RESOLUCIÓN No. 3080 DEL 18 DE DICIEMBRE DE 2025, ARMENIA QUINDIO

"POR MEDIO DE LA CUAL SE NIEGA UN PERMISO DE VERTIMIENTO DE AGUAS RESIDUALES DOMÉSTICAS PARA UNA VIVIENDA CONSTRUIDA EN EL PREDIO DENOMINADO 1) UR LOS ROBLES LT 35 UBICADO EN LA VEREDA CIRCASIA DEL MUNICIPIO DE CIRCASIA (Q) Y SE ADOPTAN OTRAS DISPOSICIONES"

CONCEPTO TÉCNICO PARA TRÁMITE DE PERMISOS DE VERTIMIENTOS CTPV: 424 - 25

Imagen 3. Distrito de Conservación de Suelos Barbas Bremen
Fuente: Google Earth Pro - SIG QUINDIO

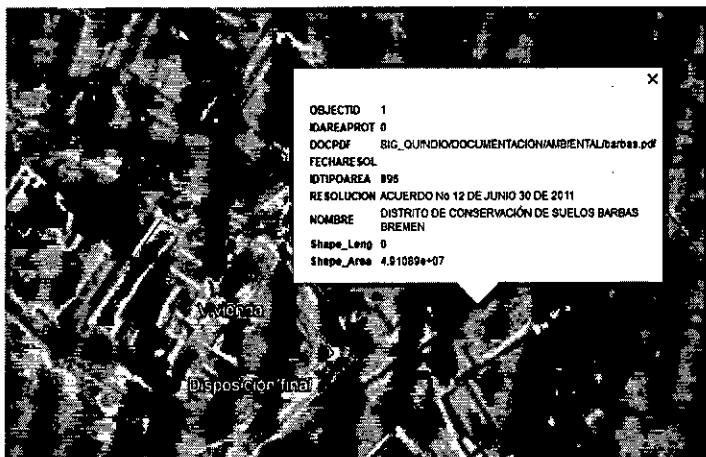
Según lo observado en el SIG QUINDÍO Y Google Earth Pro, el predio **se ubica** en Distritos de Conservación de Suelos Barbas Bremen, tal como se muestra en la Imagen 3.
